**Forum mondial de l'harmonisation des Règlements
concernant les véhicules**

Groupe de travail du bruit et des pneumatiques

**Pneumatiques : Règlement ONU n° 117 (Pneumatiques – Résistance
au roulement, bruit de roulement et adhérence sur sol mouillé)****Proposition de complément 2 à la série 04 d'amendements
au Règlement ONU n° 117****Communication des experts de l'Organisation technique européenne
du pneumatique et de la jante***

Figure 1

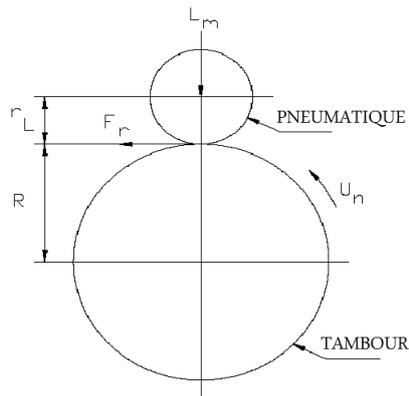
Paragraphe 4.5, lire :

« 4.5 Mesurages et enregistrements

Ce qui suit doit être mesuré et enregistré (voir la figure 1) :

- a) La vitesse d'essai, U_n ;
- b) La charge supportée par le pneumatique, normale à la surface du tambour, L_m ;
- c) La pression de gonflage d'essai initiale, définie au paragraphe 3.3 ci-dessus ;
- d) Le coefficient de résistance au roulement, C_r , et sa valeur corrigée, $C_{r\text{corrigé}}$, à 25 °C et pour un diamètre de tambour de 2 m ;
- e) La distance de l'axe du pneumatique à la surface externe du tambour dans des conditions stabilisées, r_L , en mètres ;
- f) La température ambiante, t_{amb} ;
- g) Le rayon du tambour d'essai, R ;
- h) La méthode d'essai choisie ;
- i) La jante d'essai (désignation et matériau) ;
- j) La dimension, le fabricant, le type et l'identifiant (s'il existe) du pneumatique ; le cas échéant, l'indice de vitesse, l'indice de charge, le numéro DOT (Department of Transportation).
